柏崎刈羽原子力発電所

新潟県中越沖地震後の設備健全性に係る

点検・評価について

(第 11/14/15/16/17 回構造 WG での指摘事項に関する回答)

図 - 1 解析対象とする耐震壁 (平面図)

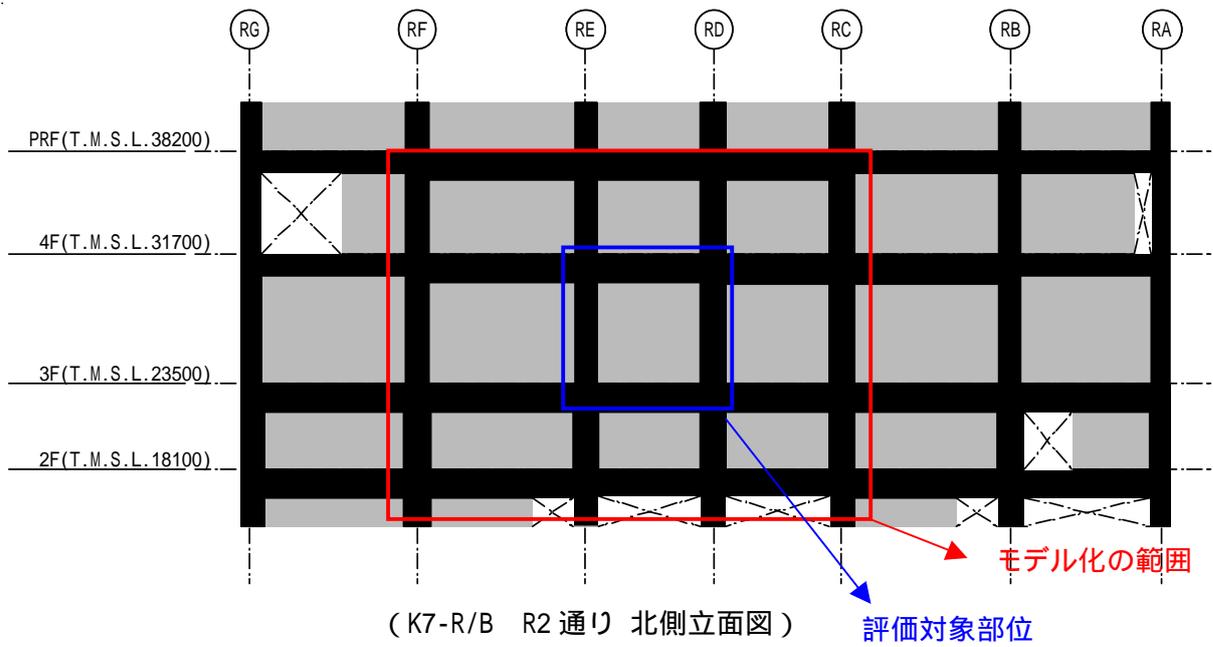
タービン建屋については、乾燥収縮等による拘束応力を評価し、ひび割れ発生を予測する解析を行っているが、原子炉建屋についても同様の解析を行うこと。
(平成20年7月14日 耐震・構造設計小委員会 構造WG(第16回))

柏崎刈羽原子力発電所第7号機原子炉建屋における耐震壁を対象に、ひび割れの発生を予測するための解析を実施する。解析はコンクリートの乾燥収縮等による拘束応力を評価し、地震時シミュレーション解析結果と重ね合わせ、ひび割れの発生に関する検討を行う。

解析は拘束によると思われるひび割れが観察された、7号機原子炉建屋3階R2通りRE-RD間の耐震壁を中心とした範囲(図-1~2参照)を対象とする。

図 - 1 ひび割れ調査結果 (床：ひび割れ幅 0.3 mm以上)

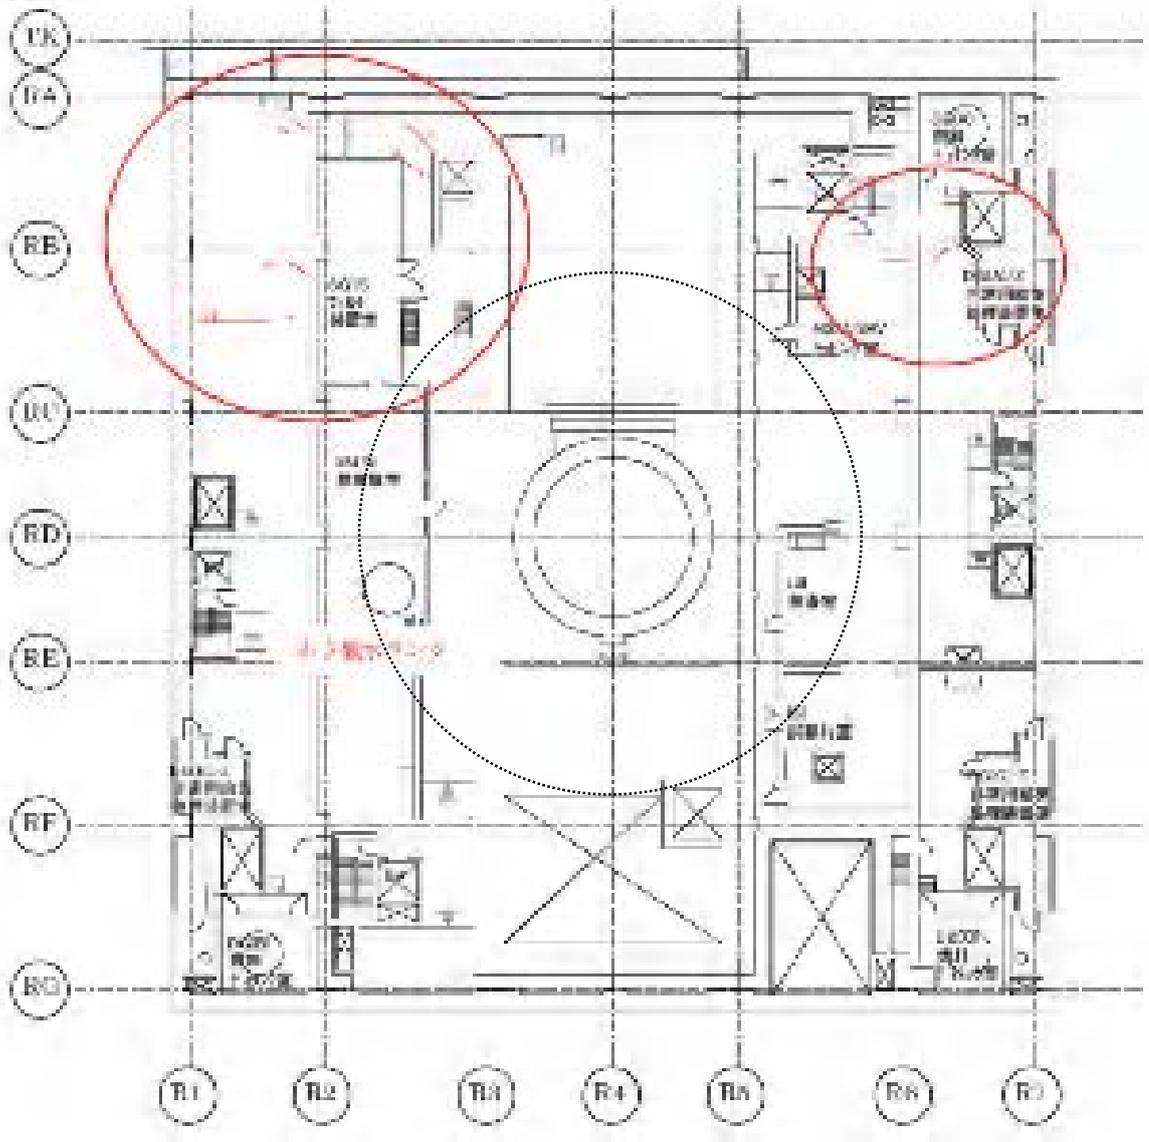
ホウ酸水タンク周りの床に亀裂が入っている。今回の地震では鉛直動が大きかったことも考慮して、検討する必要がある。

ホウ酸水タンク周りのひび割れ発生原因についてのコメント回答として、上下動によるものではないとしているとしているが、そこでやめるのではなく、ひび割れ発生の原因まで検討して欲しい。

ホウ酸水タンク周りの床は厚さ 2.2m のコンクリートスラブである。さらに、下方はR C C Vを構成する壁に支持、プールを構成する壁にも横から拘束されておりどちらも厚さ 2m 程度ある。また、ホウ酸水タンク周りに発生したひび割れは、ひび割れ幅 0.1 mm程度である。

したがって、ホウ酸水周りの床については、鉛直動に対する影響によるひび割れの発生は特にないと考えられる。ひび割れ発生の原因としては、当該床はR C C Vのトップスラブを構成しており、運転時の熱応力によりひび割れが発生したものと推定される。

なお、建屋内の機能を有しない床についてもあわせてひび割れ調査を実施しており、その結果の一例として7号機原子炉建屋3階のひび割れ幅 0.3 mm以上の調査結果を図-1に示す。その結果に明らかな傾向は確認されていない。

図 - 2 せん断力係数 - 層間変形角スケルトン

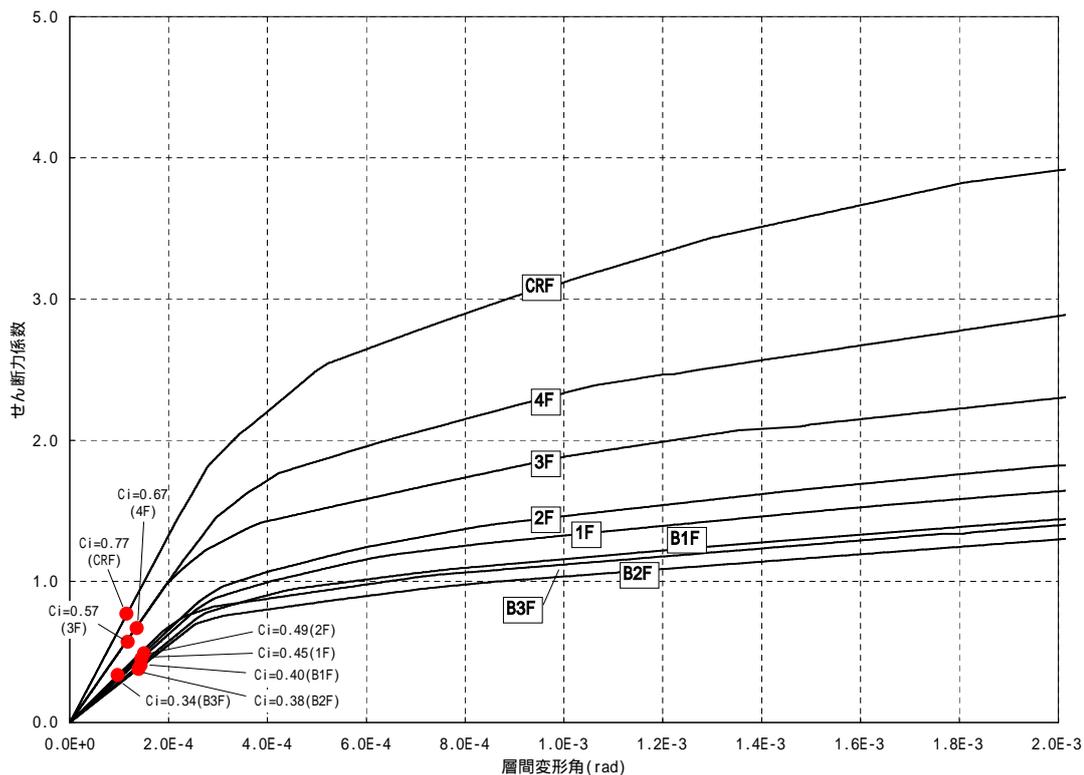
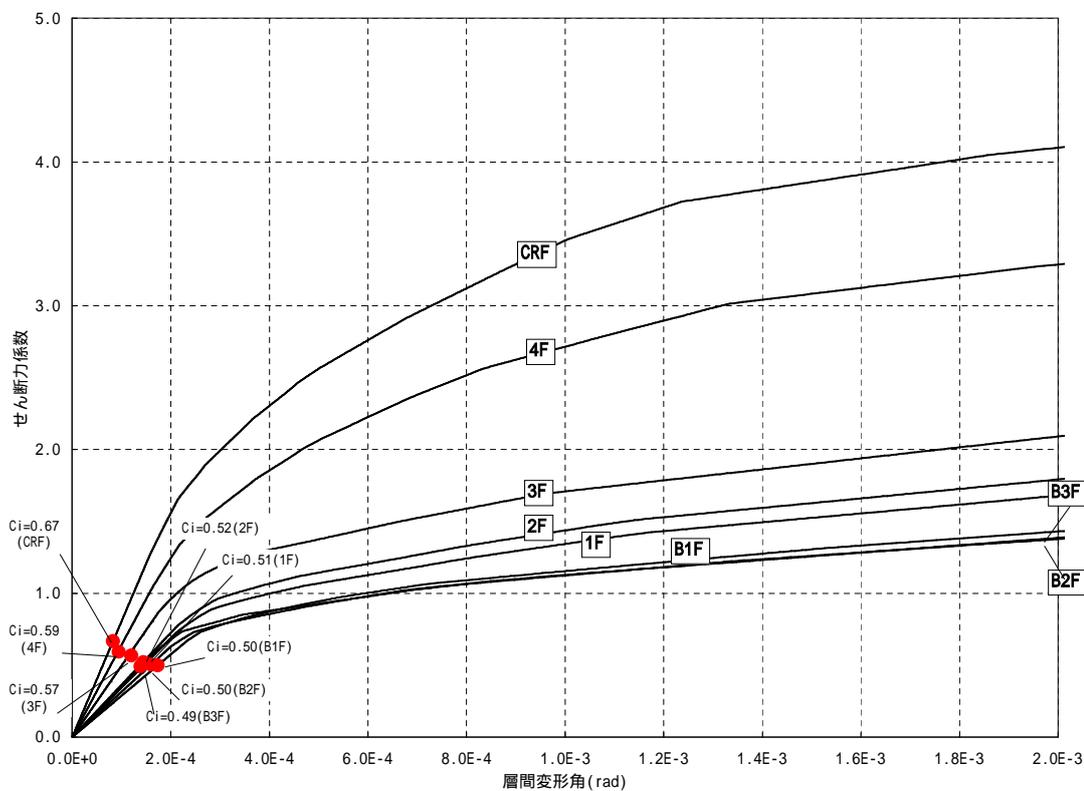
建屋全体のスケルトンがどうなっているのかがわかれば、トータルとしての安全性が見やすくなるのではないか。

図 - 2 に、NS 及び EW 方向のせん断力係数 - 層間変形角関係の検討結果を示す。シミュレーション解析で得られた各層のせん断力係数は NS、EW 方向共に弾性範囲であり、7号機原子炉建屋の中越沖地震による建屋応答は、せん断力係数 - 層間変形角関係からも、十分余裕があることを確認した。

図-1 ランニングスペクトル (加速度応答スペクトル)

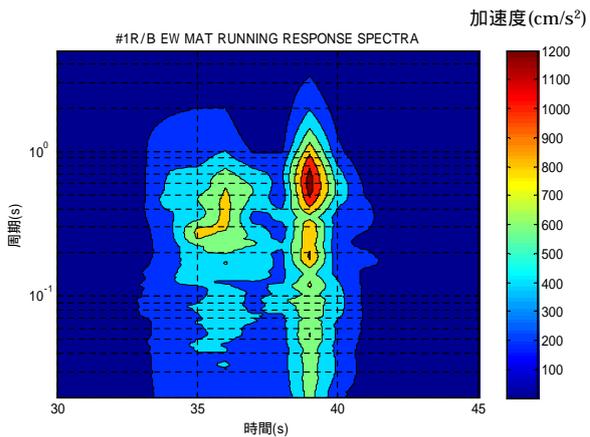
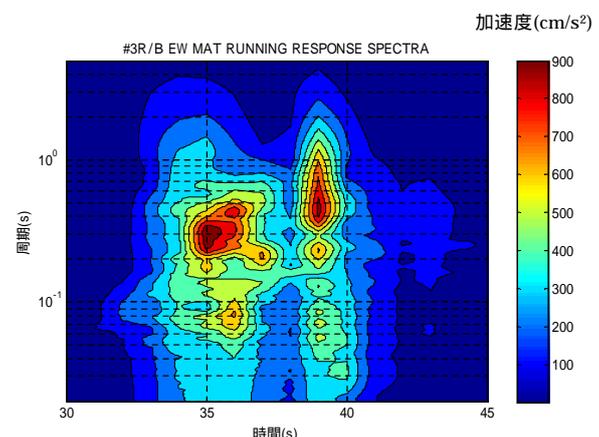
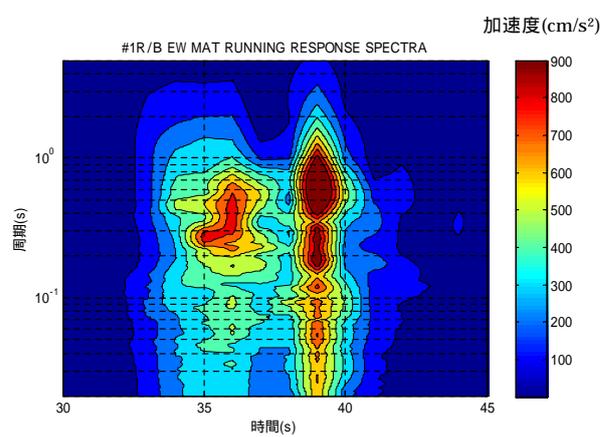
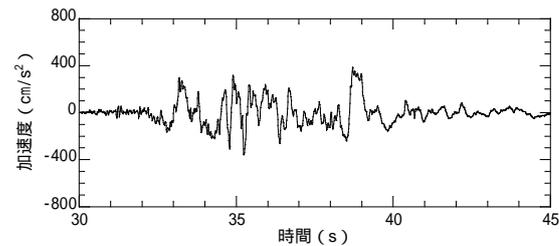
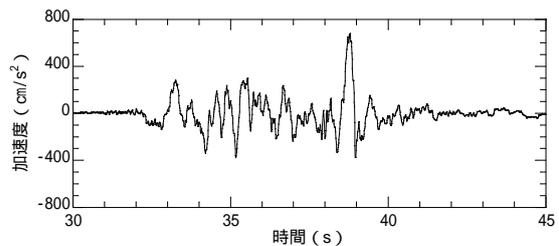
今回の地震では、非常に大きな加速度が観測されたが、構造物の損傷はほとんどなかった。これをどのように説明するかが重要である。地震動の特性について検討したり、応答スペクトルだけでなくランニングスペクトルにより分析したり、静的地震力などの効果を比較したりする検討が必要であると思う。
(平成 20 年 3 月 11 日 耐震・構造設計小委員会 構造 WG (第 11 回))

新潟県中越沖地震によって柏崎刈羽原子力発電所で得られた地震記録のうち、特徴的な記録である 1 号機原子炉建屋と 3 号機原子炉建屋の基礎版上の加速度記録についてランニングスペクトル(加速度応答スペクトル)を算定した結果を、図 1 に示す。

1 号機と 3 号機のランニングスペクトルは最大値にやや差はあるものの、同様の形状をしている。これらの特徴は次の通りである。

- ・ 35 秒前後と 39 秒前後に大きなピークが見られる。
- ・ 35 秒前後のピークは周期 0.2 秒~0.4 秒にパワーを持ち、また 39 秒前後のピークは周期 0.4 秒~1.0 秒にパワーを持っている。
- ・ 35 秒前後と 39 秒前後のピークの高さは、3 号機の周期 0.3 秒周辺を除き、39 秒のピークの方が概ね全周期帯で大きい値となっている。

これらより、地震記録には 39 秒周辺に大きなパルスが見られるが、ランニングスペクトルでも大きなパワーを持っていることがわかる。ただし、ランニングスペクトルの形状からは、構造物に対する影響はそれ程大きくなかったことが推定される。

図-1 床応答スペクトル(2階、T.M.S.L 20.4m)

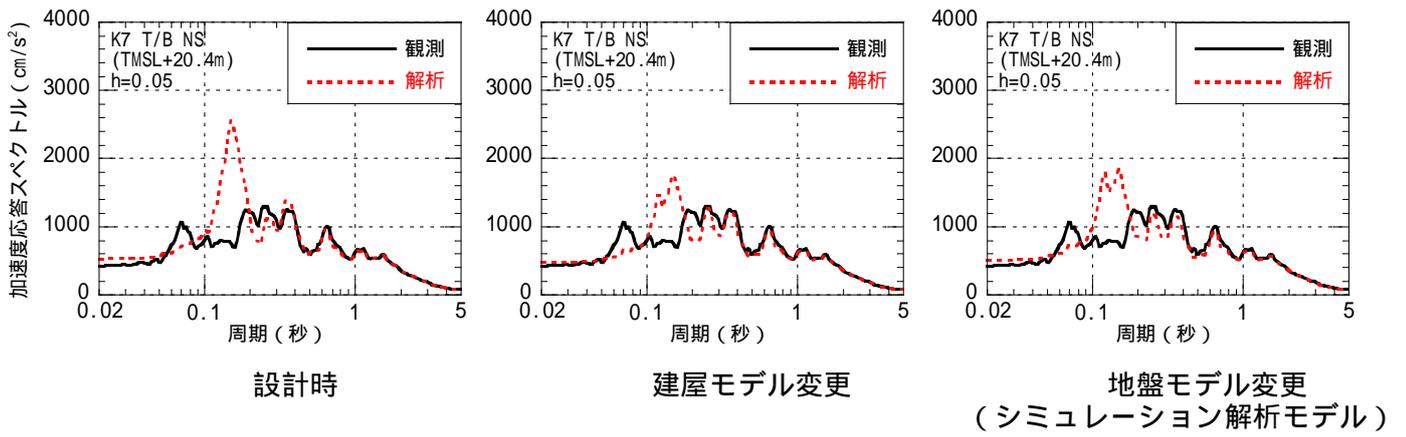
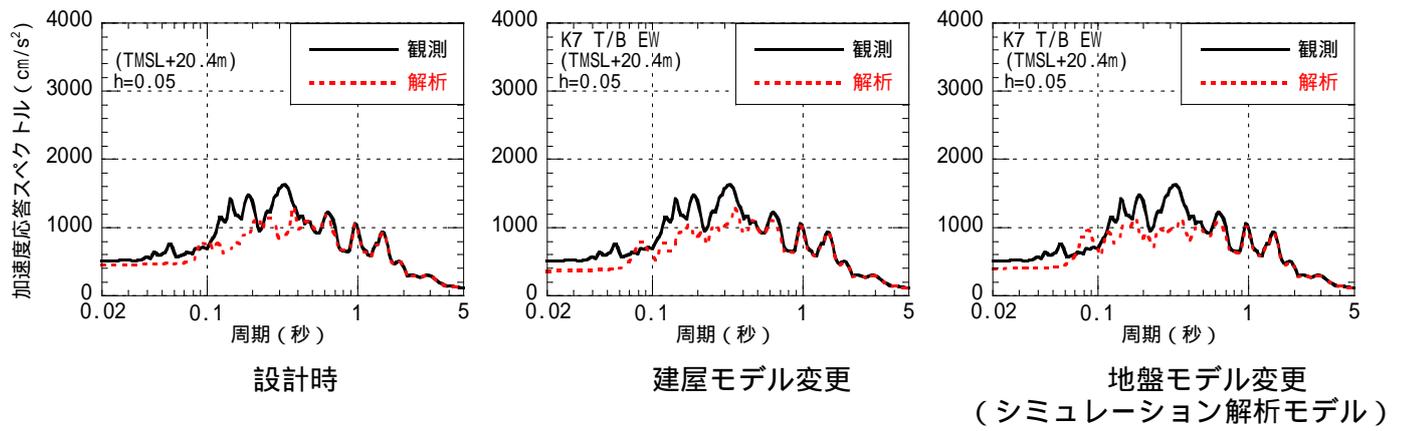
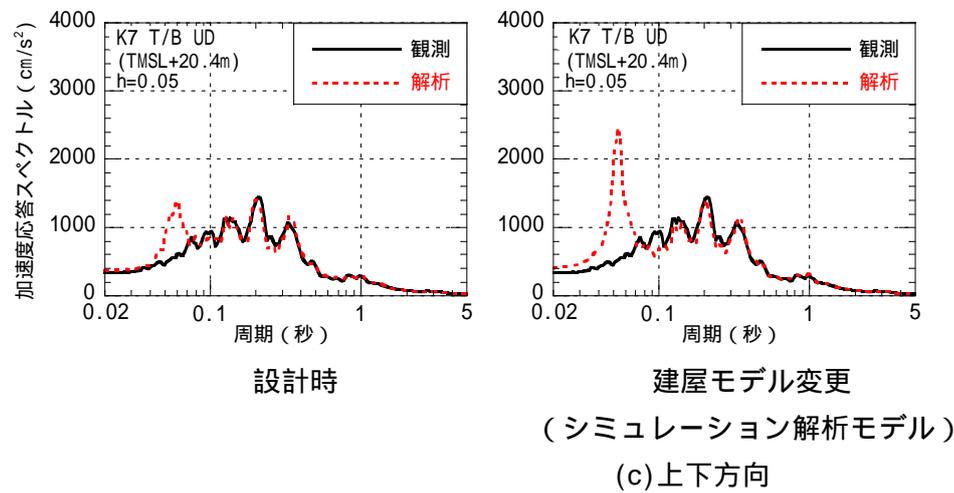
構造 W15-2-1「柏崎刈羽原子力発電所 7号機 新潟県中越沖地震後の設備健全性に係るタービン建屋の点検・評価状況について」の図-5.1.1(p5-2)において、中間階の観測記録と解析結果の適合性を確認して、解析条件の見直しを行うことになっているが、その内容を示すこと。
(平成 20 年 6 月 27 日 耐震・構造設計小委員会 構造 WG (第 15 回))

7号機タービン建屋の地震応答解析結果(床応答スペクトル、最大応答加速度)を観測記録と比較して図-1~4に示す。設計時モデルから、建屋モデルおよび地盤モデルを変更することによる応答への影響は比較的小さい。そのため、7号機タービン建屋のシミュレーション解析においては、原子炉建屋と解析条件を統一することとし、表-1に示す設計時モデルから建屋モデルの変更に加え、地盤モデルを変更したモデルを採用することとした。

図-1 中間階 T.M.S.L.20.4m の加速度応答スペクトル
(南北方向、底面地盤ばね剛性の影響)

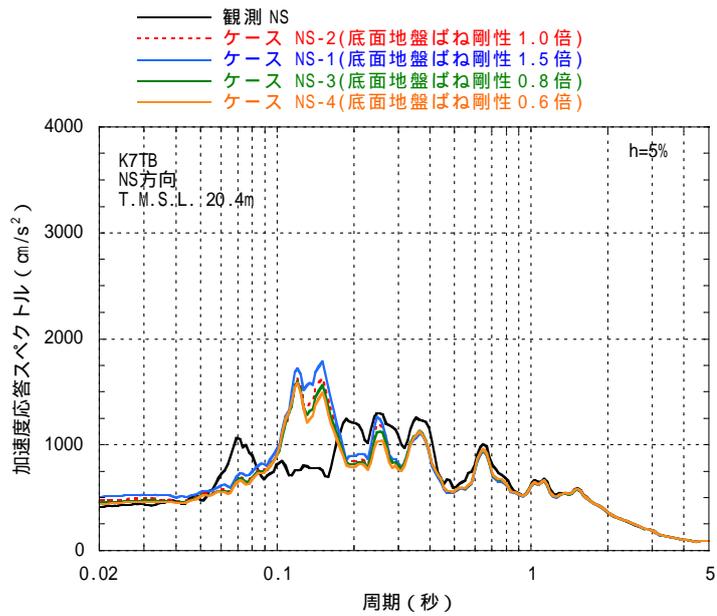
健全性評価においては、目視点検が基本で、解析はバックアップの扱いではあるが、タービン建屋についても床応答スペクトルの整合性の向上を目的とした追加検討を実施して欲しい。

図-1：底面地盤ばね剛性を 0.6 倍～1.5 倍まで変化させた場合の中間階加速度応答スペクトルの比較。

底面地盤ばね剛性を低減する方が 0.15 秒付近のピークは若干下がり観測記録に近づく。
